**Projet d'aménagement de la phase 3 de la promenade
Samuel-De Champlain entre la côte de Sillery et la côte Gilmour**

Réponse complémentaire à la question soumise le 9 août 2013 par rapport au sujet
suivant :

- La bande de protection de 20 mètres de la ligne des hautes eaux d'un cours d'eau servant à l'approvisionnement en eau potable identifié au plan de zonage de la Ville de Québec

Informations à jour le 12 août 2013

RÈGLEMENT DE L'ARRONDISSEMENT DE SAINTE-FOY-SILLERY-CAP-ROUGE SUR L'URBANISME
ANNEXE I
CONTRAINTES ENVIRONNEMENTALES

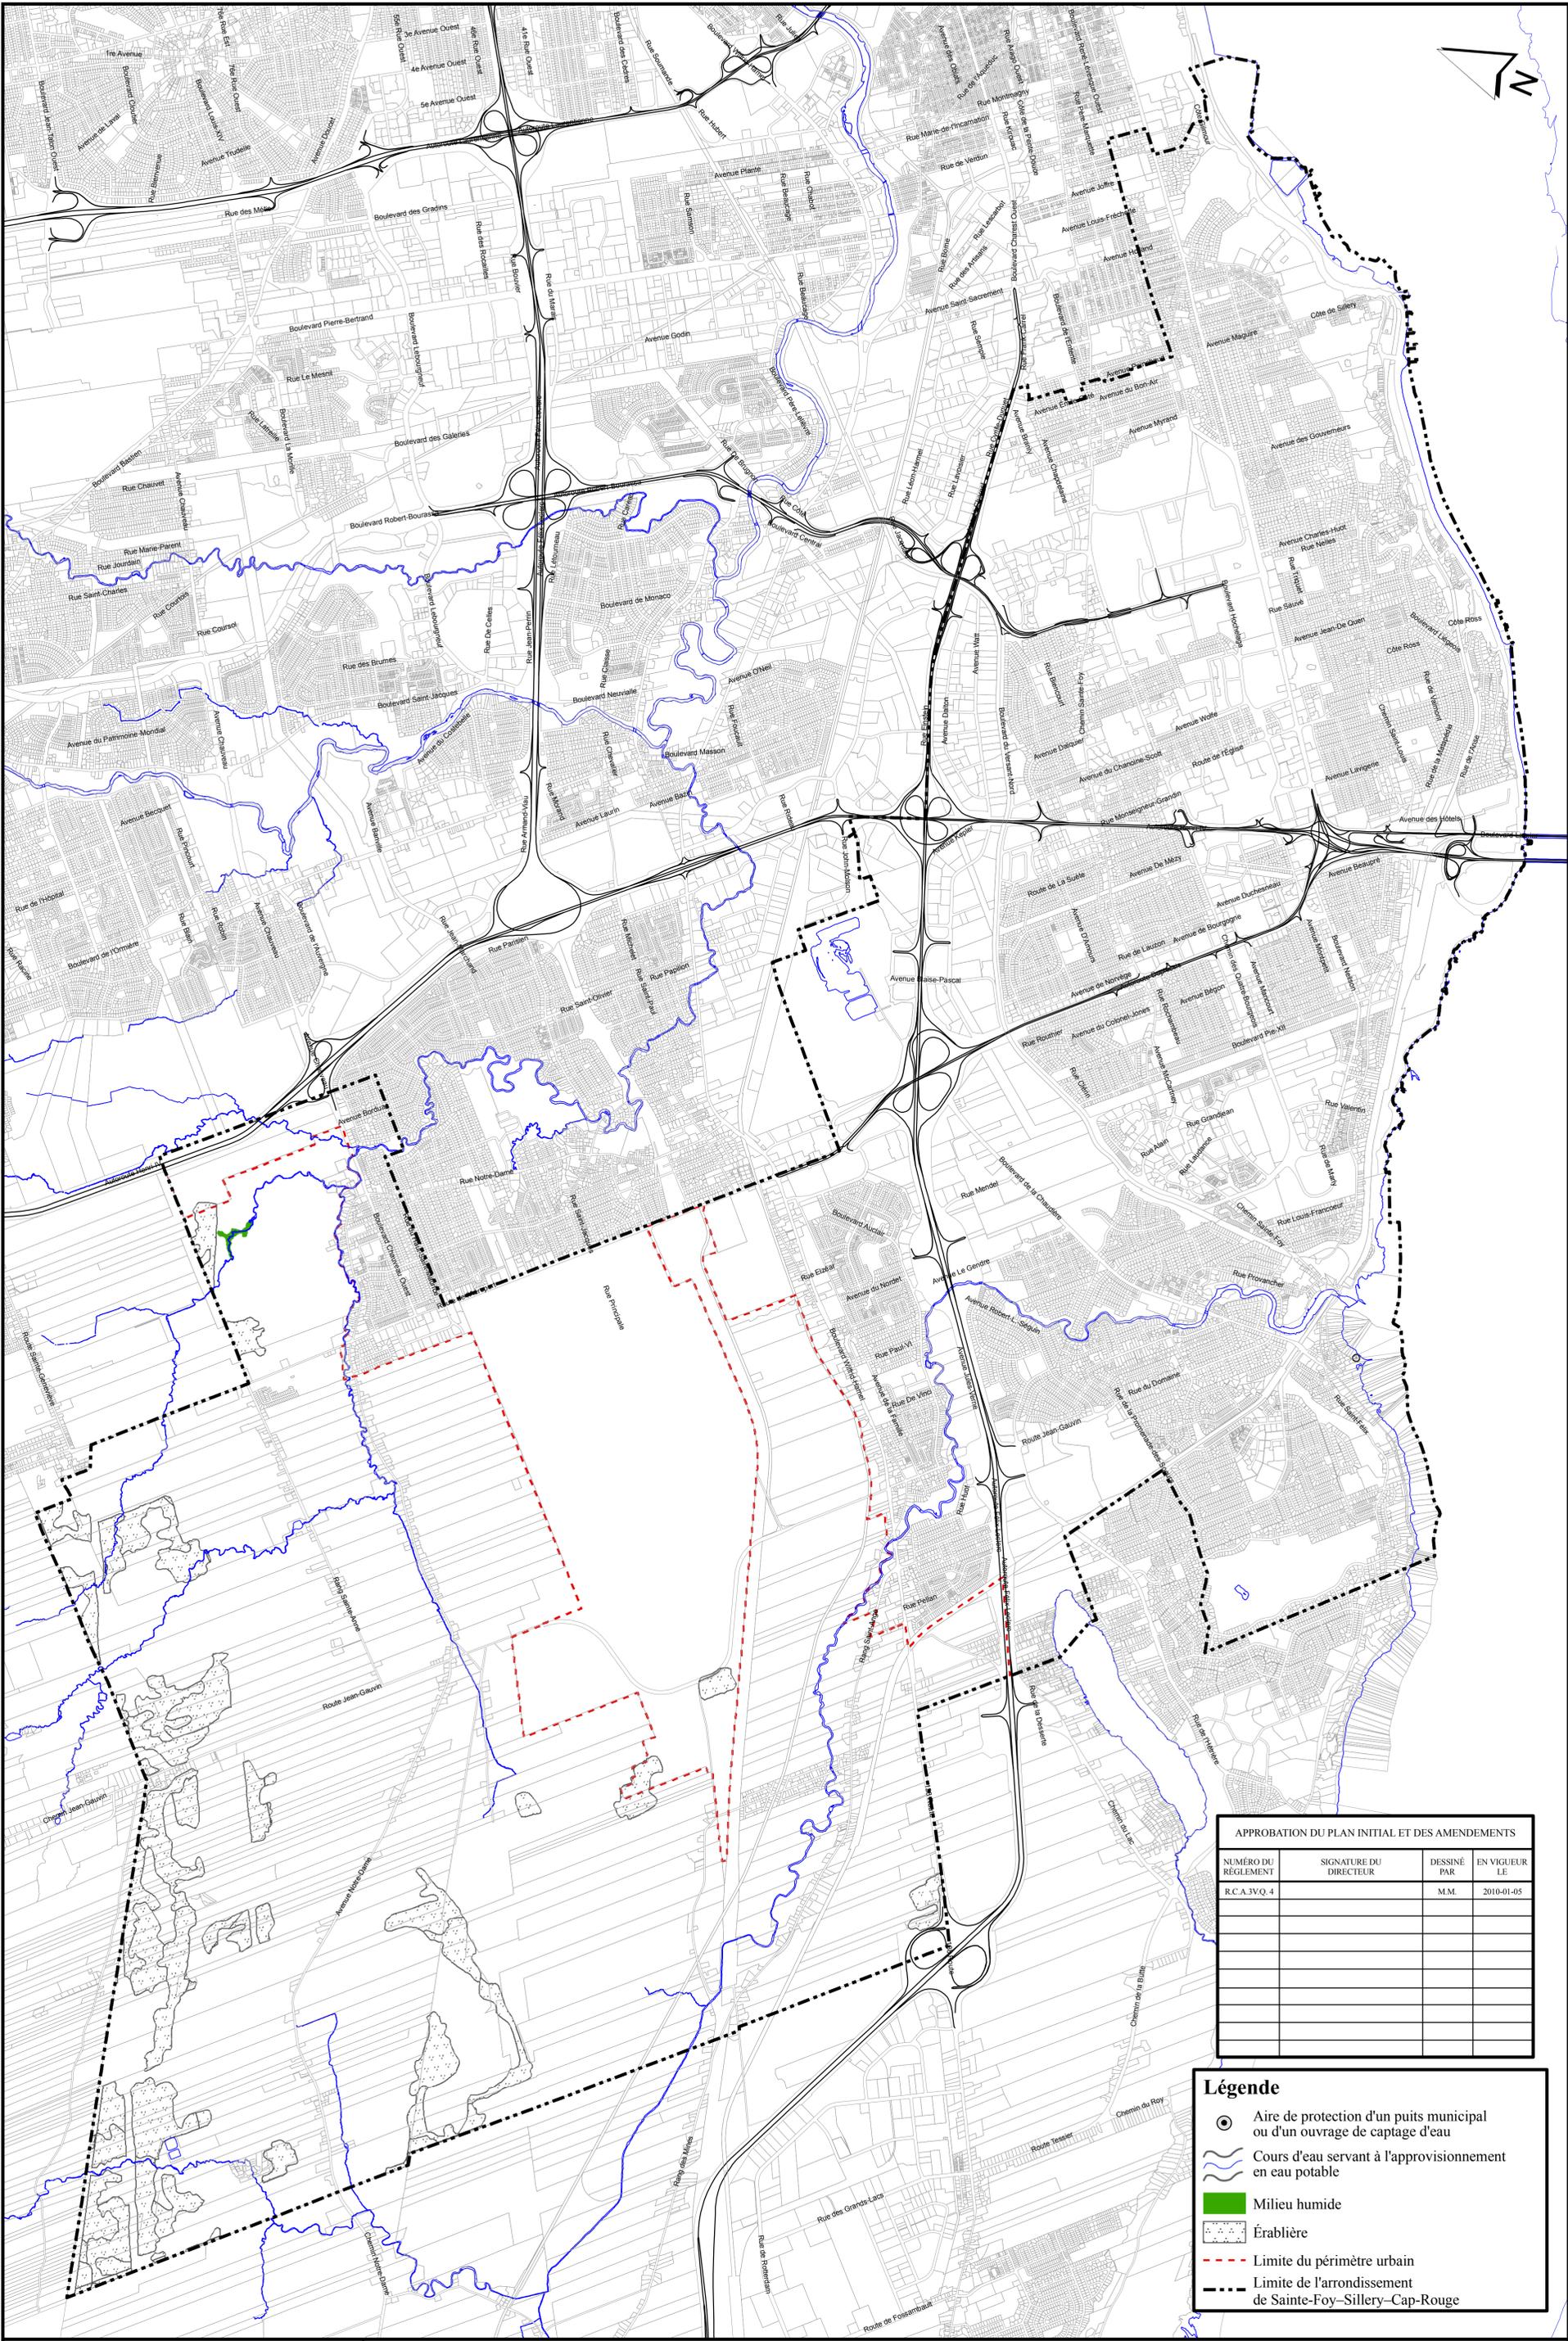
L'article 758 du règlement d'urbanisme R.C.A.3V.Q. 4 de l'Arrondissement de Sainte-Foy–Sillery–Cap-Rouge sur l'urbanisme prescrit : « *Malgré une disposition contraire, une construction, un ouvrage, des travaux, un entreposage extérieur ou un abattage d'arbre doit être à plus de 20 mètres de la ligne des hautes eaux d'un cours d'eau qui sert à l'approvisionnement en eau potable identifié au plan de zonage* ».

Considérant qu'une partie des travaux et des infrastructures du projet de phase 3 de la promenade Samuel-De Champlain empièteraient sur cette bande riveraine, la commission d'enquête aimerait connaître la position de la Ville à ce sujet. Le promoteur devra-t-il tenir compte de cet article du règlement dans la réalisation de son projet ? Expliquer.

Le fleuve Saint-Laurent n'est pas identifié comme un cours d'eau servant à l'approvisionnement en eau potable à l'annexe I du règlement R.C.A.3V.Q. 4 de l'arrondissement de Sainte-Foy–Sillery–Cap-Rouge sur l'urbanisme. L'annexe I de ce règlement est déposée en pièce jointe au présent document.

Pour ce motif, le projet d'aménagement de la phase 3 de la promenade Samuel-De Champlain n'est pas assujéti à cette disposition réglementaire.
